# **Bebauungsplan 19/24 „Neckarbogen West“ in Heilbronn**

## **Ergänzungen zu der aus dem April 2025 datieren- den Maßnahmenkonzeption für Mauereidechse und Wechselkröte im Rahmen der artenschutzrechtli- chen Ausnahme**

November 2025

Abb. 2 Lage der Maßnahmenfläche für die Mauereidechse (Abbildung übermittelt durch Auftraggeber)

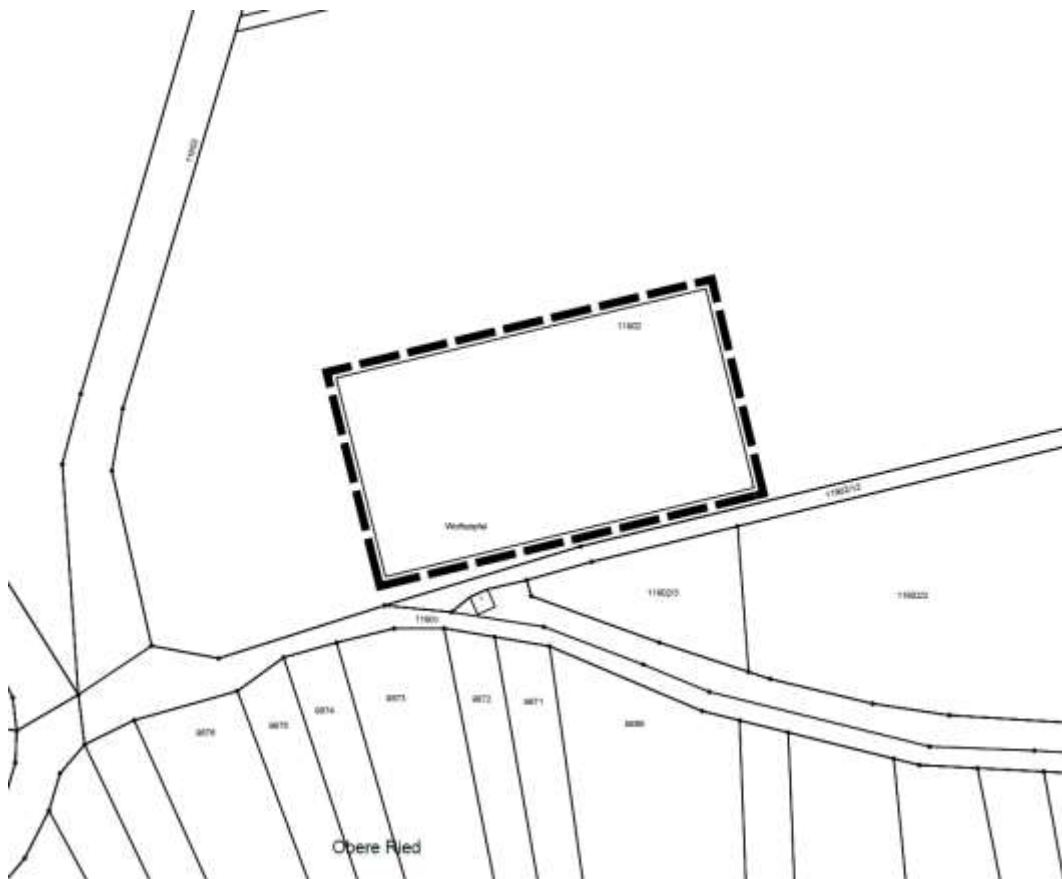
In Abb. 1 in der Maßnahmenkonzeption ist die Maßnahmenfläche für die Mauereidechse im Süden des Flurstücks 11902 in den Weinbergen am Wartberg dargestellt. In diesem Zusammenhang erging der Hinweis, dass die dargestellte Fläche eine Größe von 8.300 m<sup>2</sup> aufweist und nicht wie erforderlichlich von 5.000 m<sup>2</sup>.

Die auf 5.000 m<sup>2</sup> angepasste Abgrenzung ist in der folgenden Abb. 2 dargestellt.

Abb. 3 Aktualisierter schematischer Schnitt durch ein Mäuerchen (Sandstein-Trockenmauer) als Versteck und Sonnplatz für die Mauereidechse.

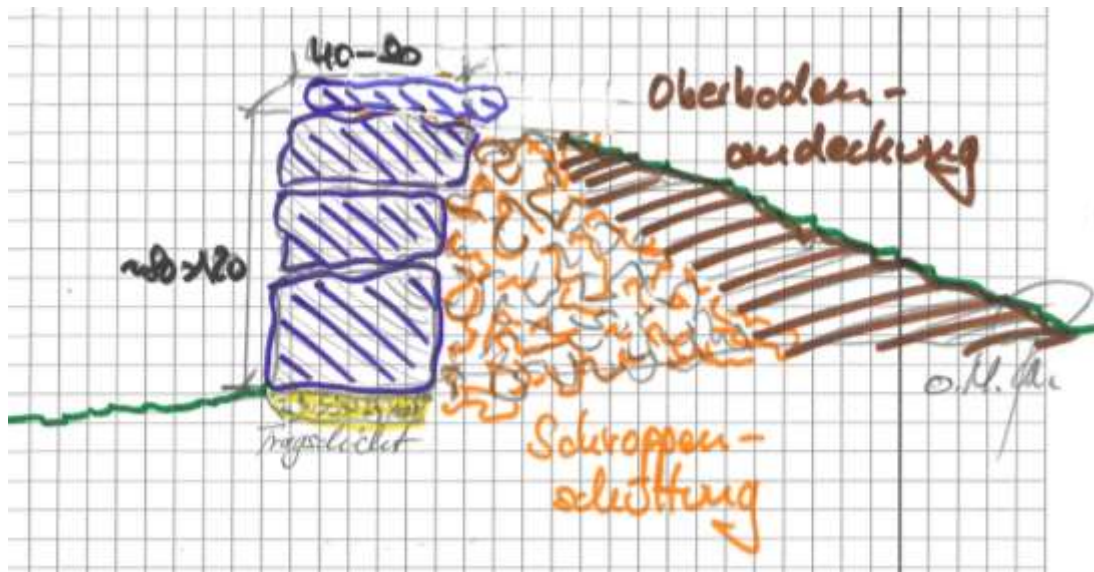
Der Aufbau der Mauern in der externen Mauereidechsenmaßnahme wurde geändert und den Änderungen folgend wurde mit der Umsetzung begonnen. Vom Grünflächenamt wurde eine Anpassung der Handskizze in Abb. 2 der Maßnahmenkonzeption gefordert.

Die angepasste Handskizze ist in der folgenden Abb. 3 dargestellt.<sup>4</sup>

Abb. 4 Lage der Mauern (Abbildung übermittelt durch das Grünflächenamt der Stadt Heilbronn).

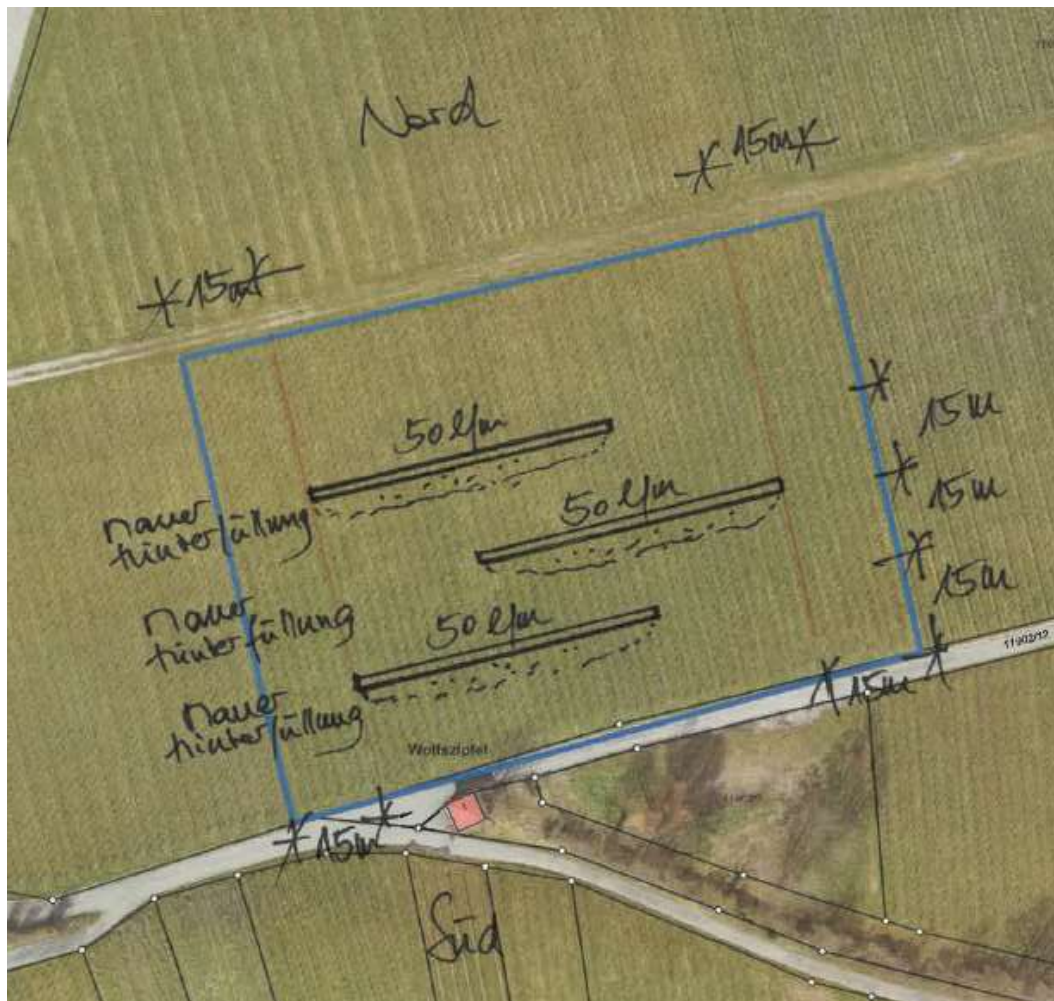
Die Lage der Mauern in der externen Maßnahmenfläche soll in einem Plan dargestellt werden. Zudem wäre auf weitere Änderungen in der Maßnahmenumsetzung im Vergleich zur Maßnahmenkonzeption hinzuweisen.

Die folgenden Änderungen ergaben sich bei der Maßnahmenumsetzung im Vergleich zur Maßnahmenkonzeption:

- Es wurden keine Sandlinsen eingebaut, da hinreichend Eiablageplätze zur Verfügung stehen und diese somit nicht als erforderlich erachtet wurden.
- Die Mauern sind nicht südexponiert, sondern wurden, um einer landschaftsangepassten Umsetzung<sup>5</sup> im Landschaftsschutzgebiet zu entsprechen, so ausgestaltet, dass die Mauerfront nordexponiert ist. Besonnte Bereiche befinden sich insbesondere im oberen Bereich der Mauer, der um eine Steinreihe erhöht aus der seitlichen Anschüttung herausragt (vgl. Abb. 3), sowie an den Außenkanten.

Die Lage der Mauern ist der folgenden Abb. 4 zu entnehmen.

Abb. 6 Regelschnitt des Wechselkrötengewässers.

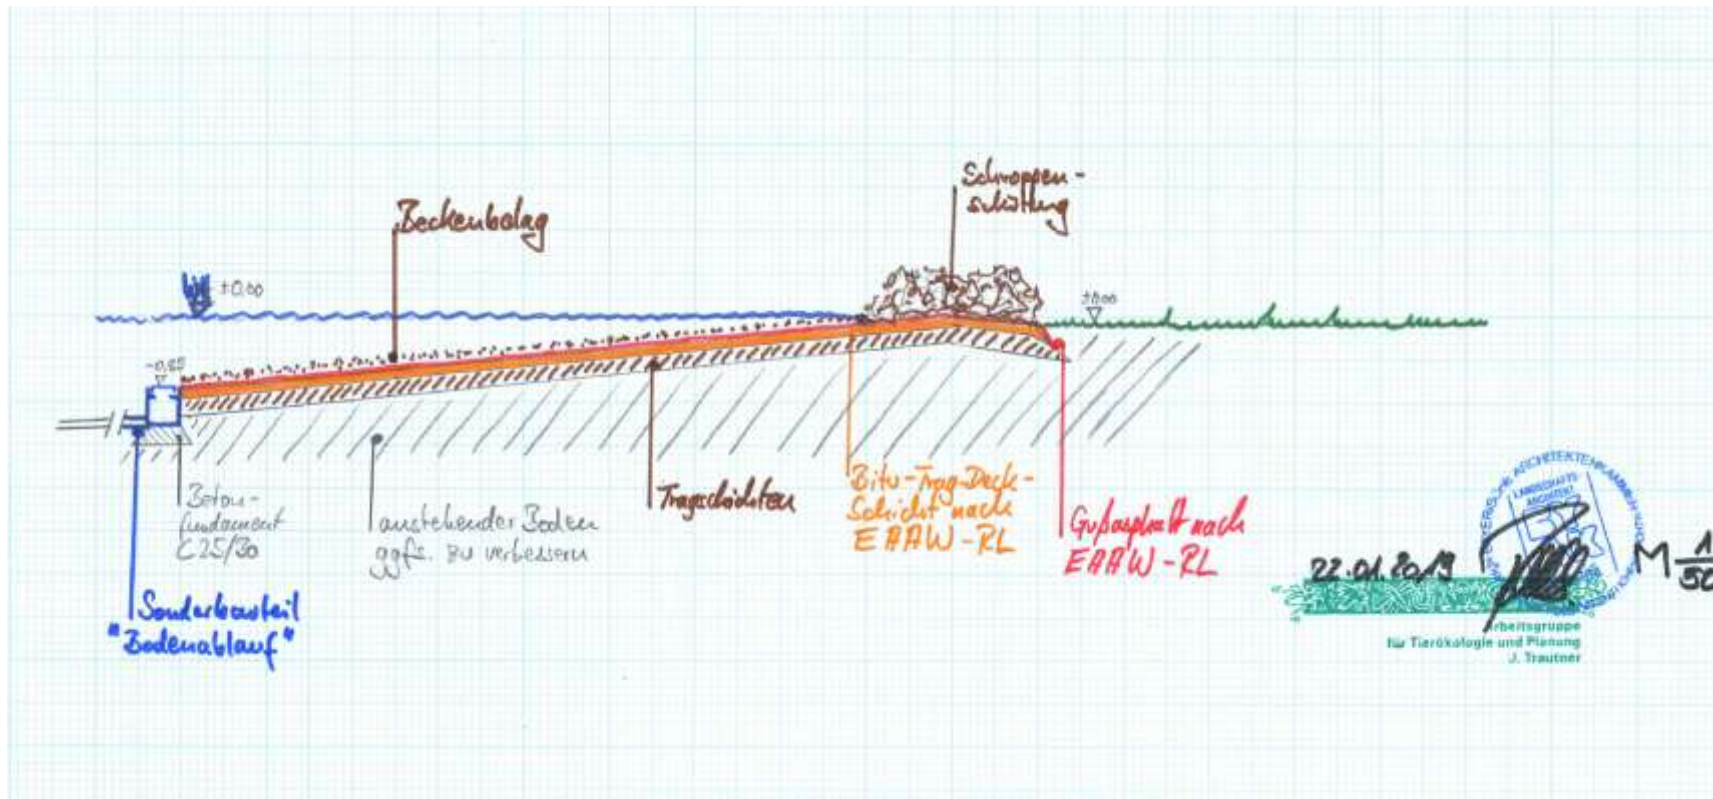
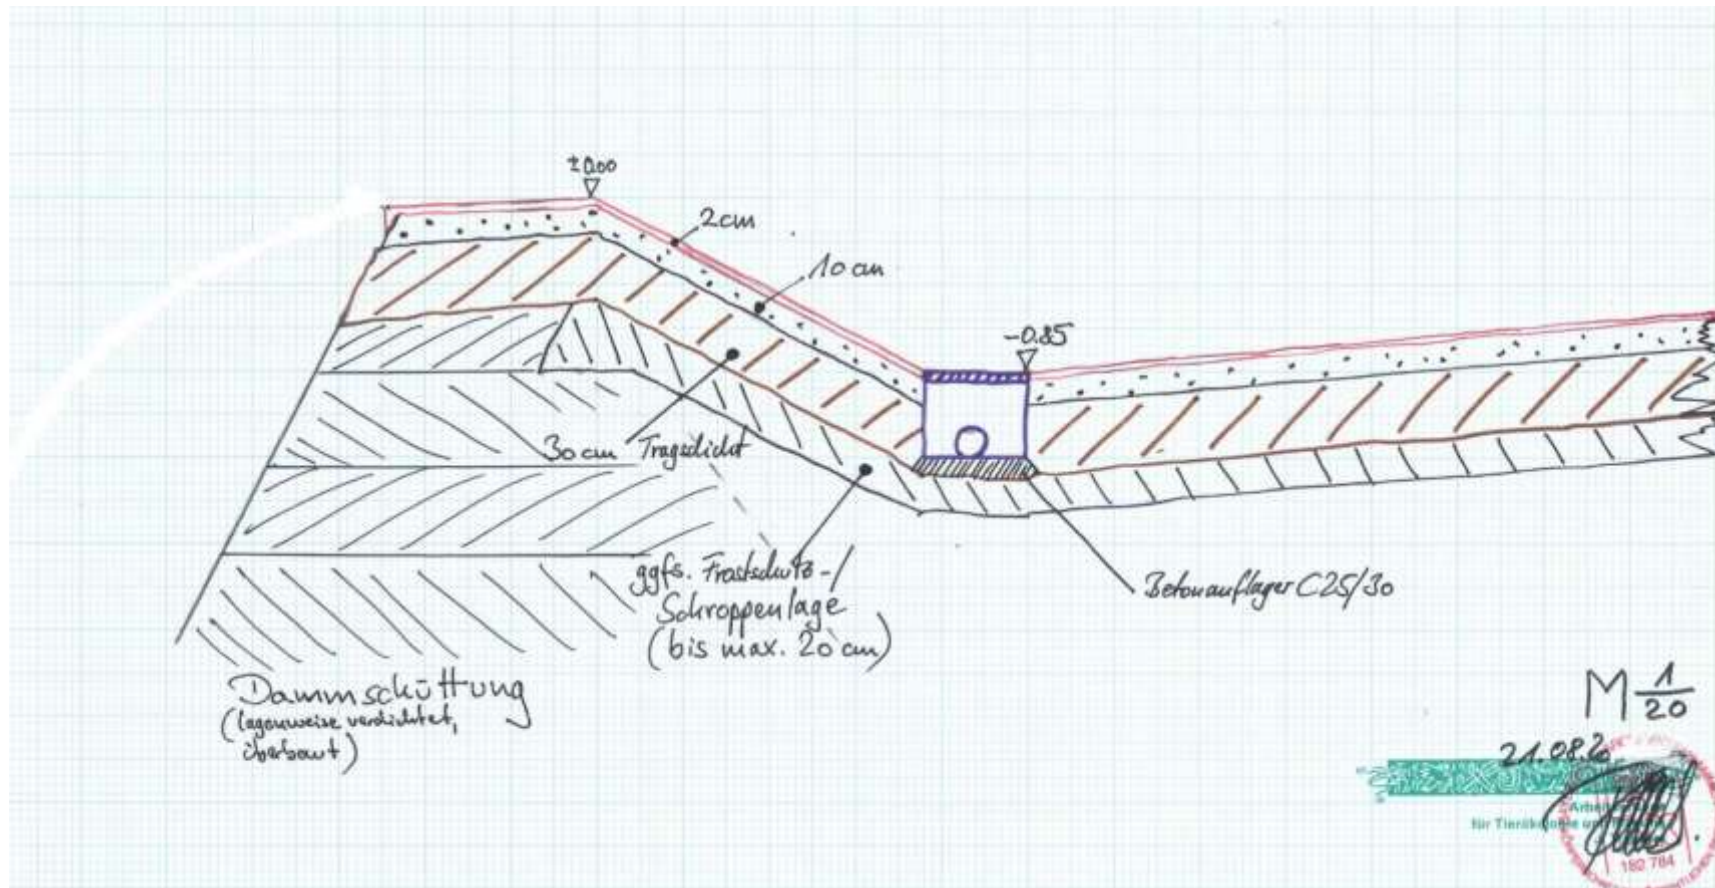
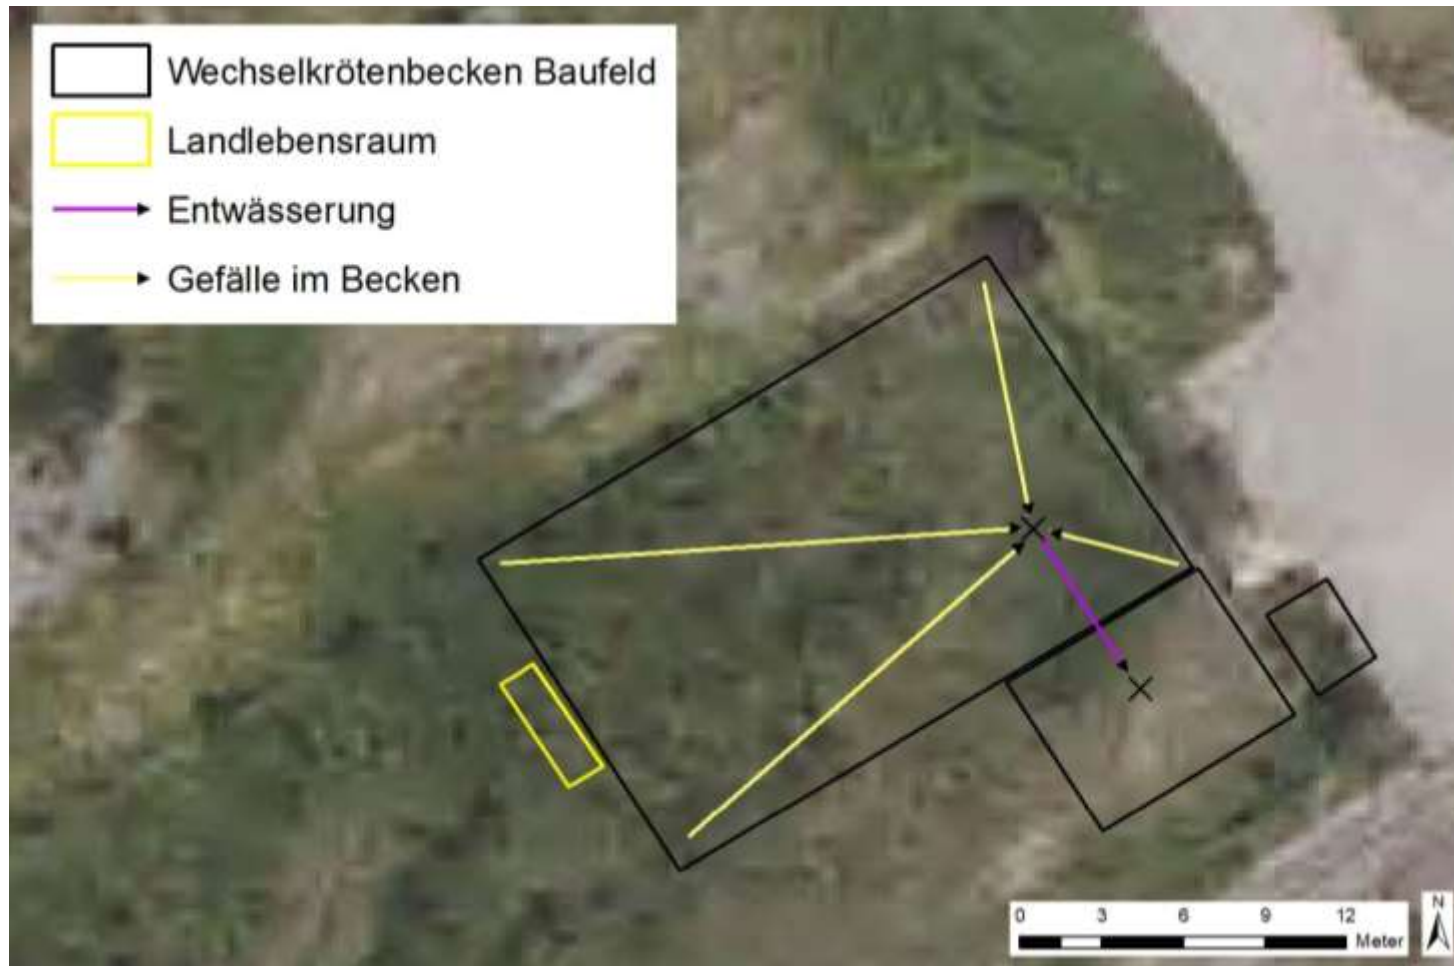
Vom Grünflächenamt der Stadt Heilbronn wurde gefordert, eine Detailplanung des Wechselkrötengewässers in den Bebauungsplan einzufügen. Zudem wurde eine Darstellung der Lage des Gewässers seitens der unteren Naturschutzbehörde gewünscht.

Aufgrund des patentrechtlichen Schutzes des geplanten und (Stand 11.09.25) bereits in Umsetzung befindlichen Gewässers (DE102019119647, EP3766341 sowie DE102019119649, EP3766342) und geschlossener Geheimhaltungsvereinbarungen mit dem Lizenznehmer dürfen konkrete Detailplanungen nicht übermittelt werden. Grundsätzliche Beschreibungen des Gewässertyps sind in Rall und Hermann (2019) sowie Schenkenberger (2023) enthalten. Im Anhang sind zwei Schnitte durch das Gewässer und dessen Ufer einsehbar (Abb. 6, Abb. 7). In Abb. 8 ist der Konzeptentwurf des Gewässers mit dessen Lage enthalten.

Das Wechselkrötengewässer wird aktuell hergestellt (Stand 30.09.2025). Die freie Wassertiefe wird ca. 70 cm betragen. Die Abdichtung erfolgt aus einer patentrechtlich geschützten zweilagigen „Trinkwasser“-Asphalt (gemäß EAW-Richtlinie) bzw. Gussasphalt-Mastix. Die Entwässerung erfolgt nicht in das Umfeld bzw. in den Boden. Das Ablassen erfolgt mittels Pumpe und Schlauch in das öffentliche Kanalnetz. Die angenommene Füllmenge von ca. 70 m<sup>3</sup> wird einmal jährlich entleert. Ein mögliches Überlaufen des Gewässers wird durch einen außenliegenden Pufferspeicher/Pumpensumpf kompensiert.
